**Przedsięwzięcie grantowe realizowane w ramach projektu nr FERS.03.03.IZ.00-001/23
„Projektowanie uniwersalnej kultury – dostępność w instytucjach kultury”
finansowanego ze środków Unii Europejskiej.**

**ODPOWIEDZI NA PYTANIA DO ZAPYTANIA OFERTOWEGO pn. ZAKUP I MONTAŻ
PĘTLI INDUKCYJNEJ STAŁEJ - GF i ZAKUP I MONTAŻ PĘTLI INDUKCYJNYCH -
STANOWISKOWA I ZESTAWY PRZENOŚNE**

Zamawiający: Centrum Dialogu imienia Marka Edelmana, ul. Wojska Polskiego 83,
91-755 Łódź udziela nw. wyjaśnień:

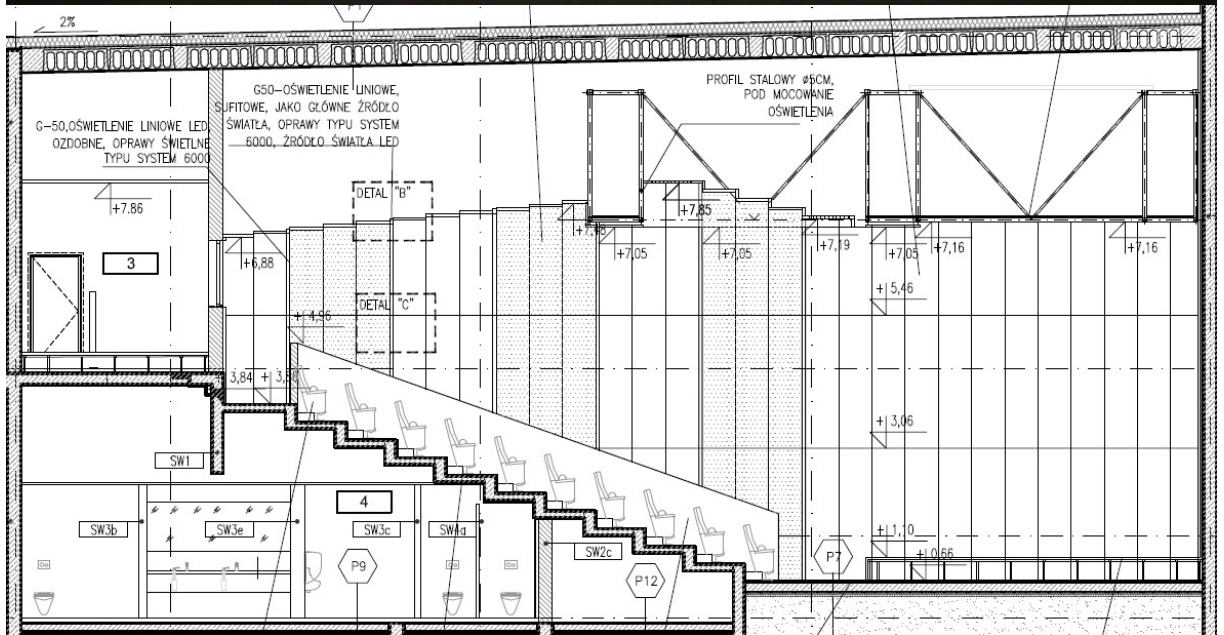
Jak wygląda sala z opisu Części I.

Żeby wycenić montaż instalator potrzebuje wiedzy na jakiej powierzchni będzie kładł taśmę (na posadzce, pod wykładziną).

Czy dane pomieszczenie ma w całości 11x12 m czy po prostu wyznaczyli Państwo określone miejsce położenia przewodu pętli indukcyjnej w danym pomieszczeniu?

Jeżeli są Państwo w posiadaniu rysunku tego pomieszczenia bądź nawet zdjęcia to o wiele nam ułatwi proces wyceny i symulacji rozmieszczenia taśmy.

Powierzchnia 11x12m to powierzchnia Sali z fotelami dla publiczności.

Taśma powinna być położona pod wykładziną.

Przesyłamy rysunki i zdjęcie.
